projekt zamienny - Budynek usługowo - magazynowy – hala z częścią biurową
 RZUT PARTERU - SKALA 1:100

PROJEKT ZAMIENNY
 Budynek usługowo - magazynowy
 - hala z częścią biurową

RYSUNEK:
 rzut PARTERU

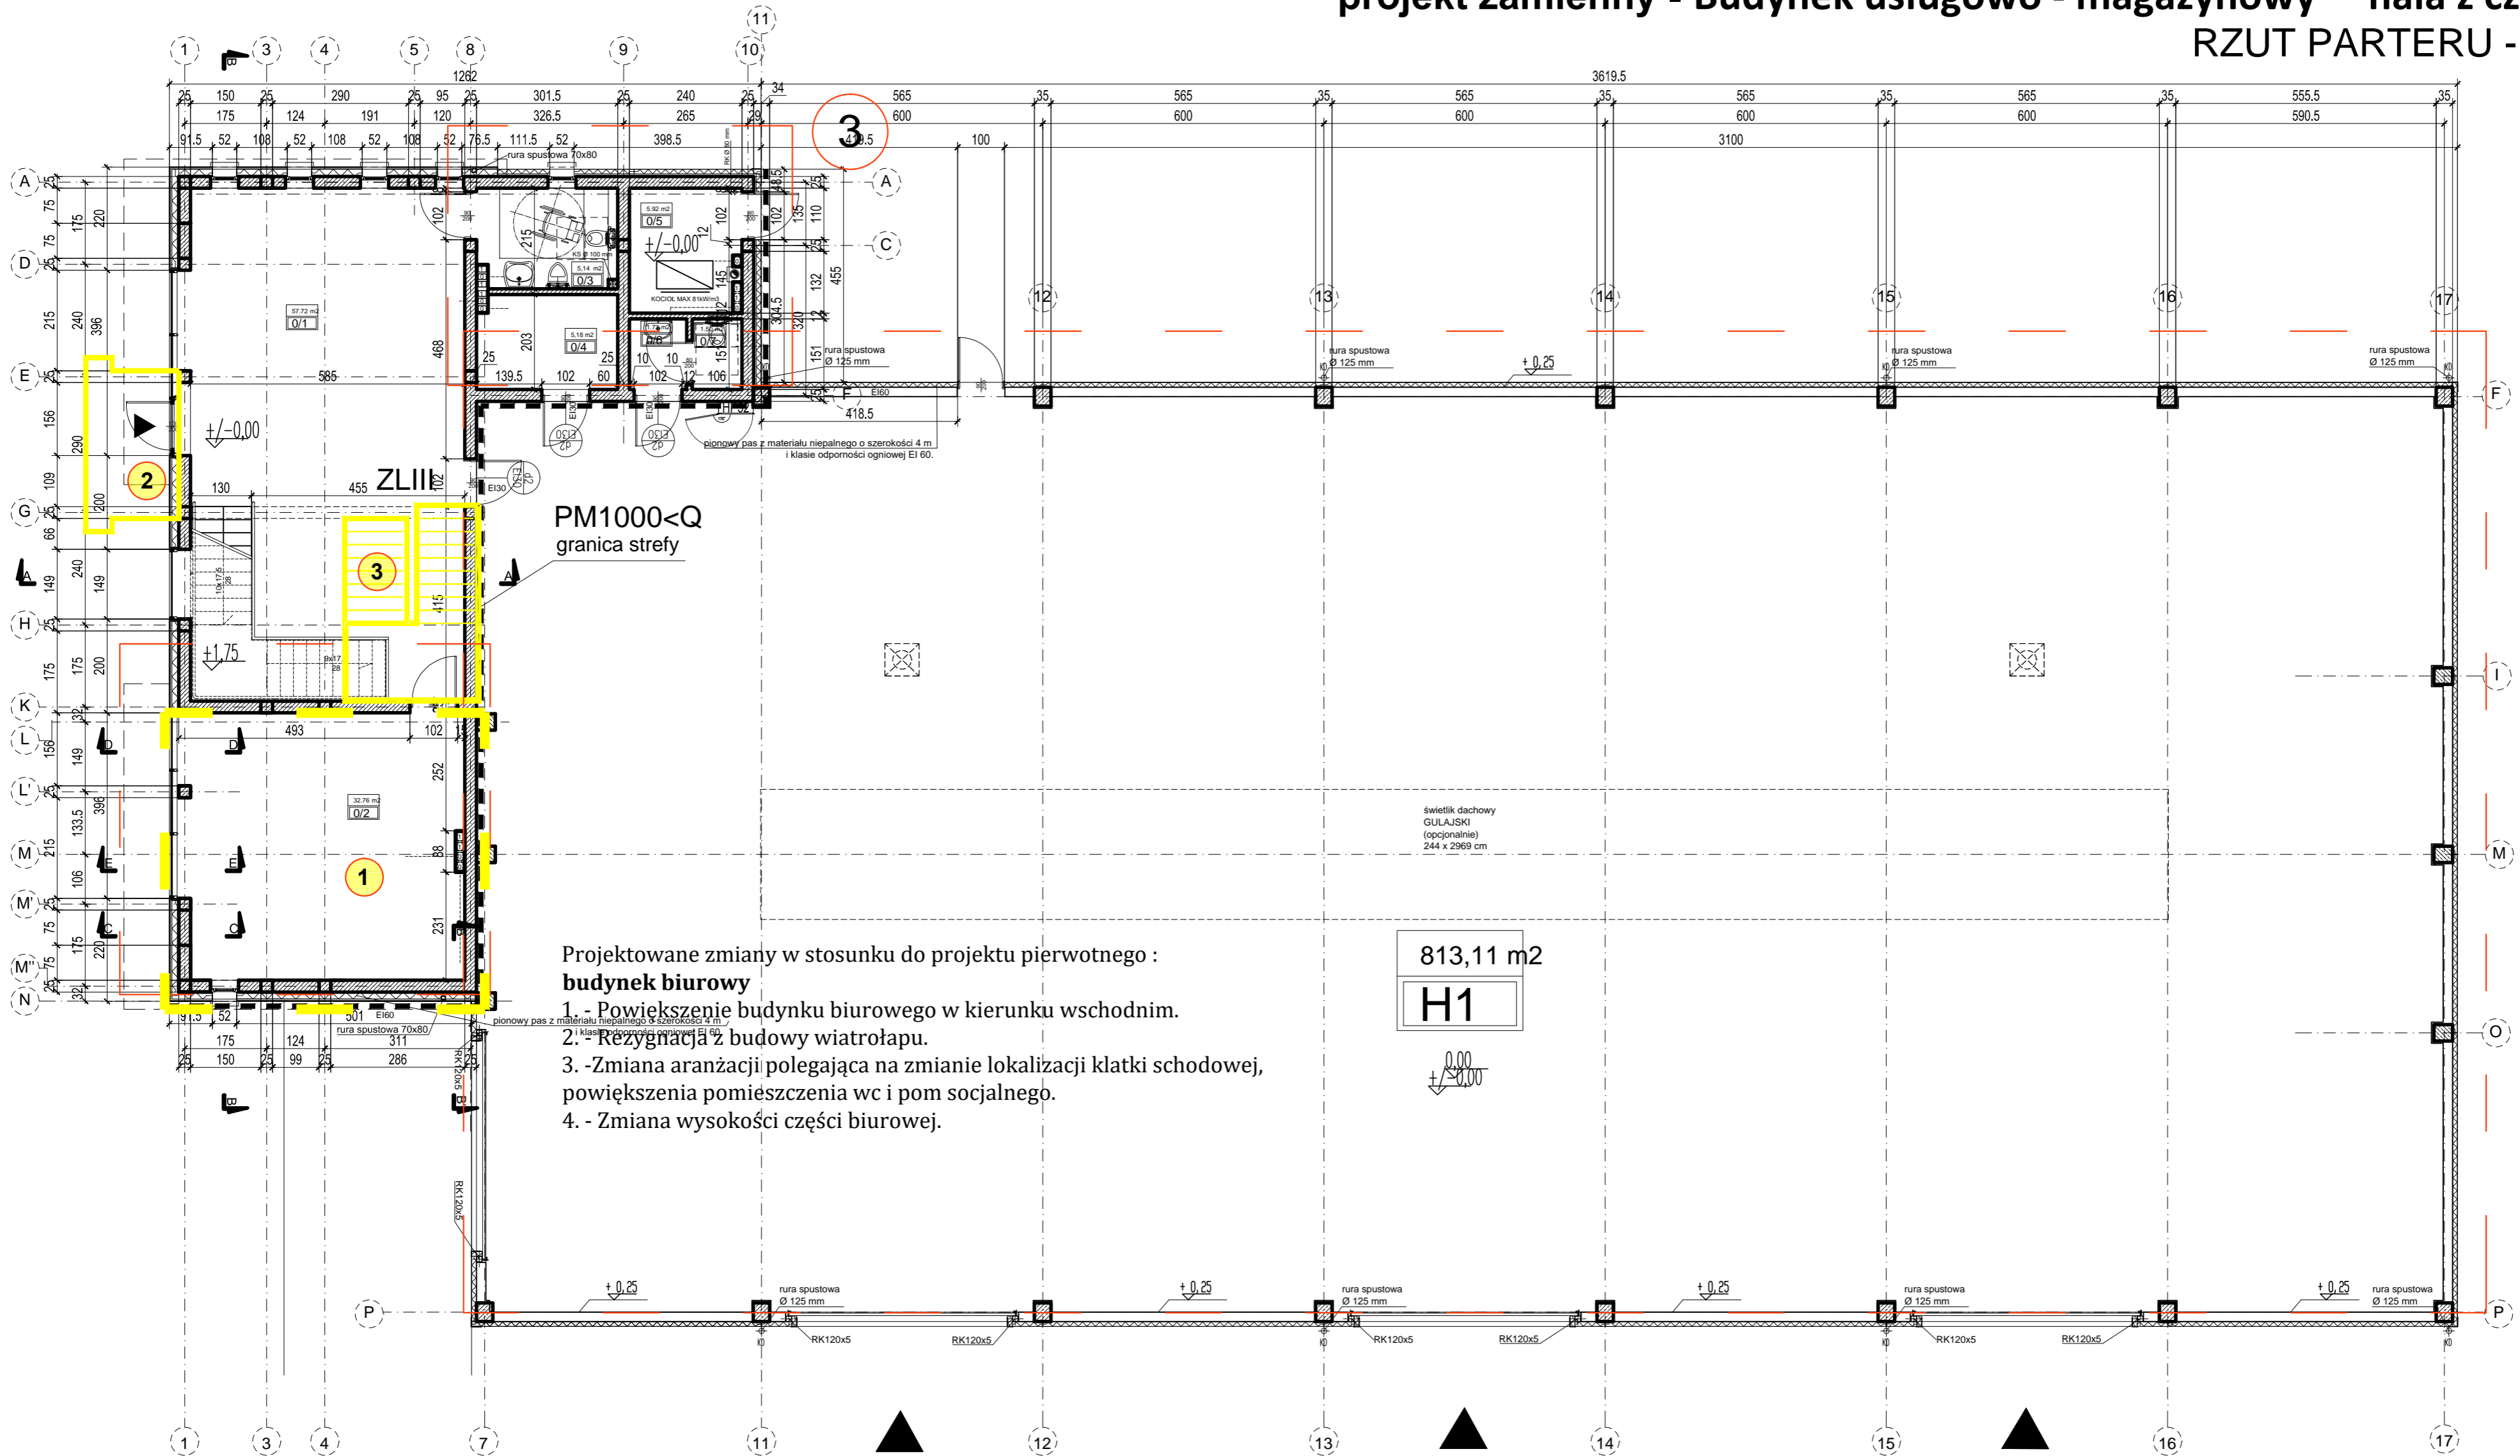
- Projektowane zmiany w stosunku do projektu pierwotnego :
- budynek biurowy**
1. - Powiększenie budynku biurowego w kierunku wschodnim.
 2. - Rezygnacja z budowy wiatrołapu.
 3. - Zmiana aranżacji polegająca na zmianie lokalizacji klatki schodowej, powiększenia pomieszczenia wc i pom socjalnego.
 4. - Zmiana wysokości części biurowej.
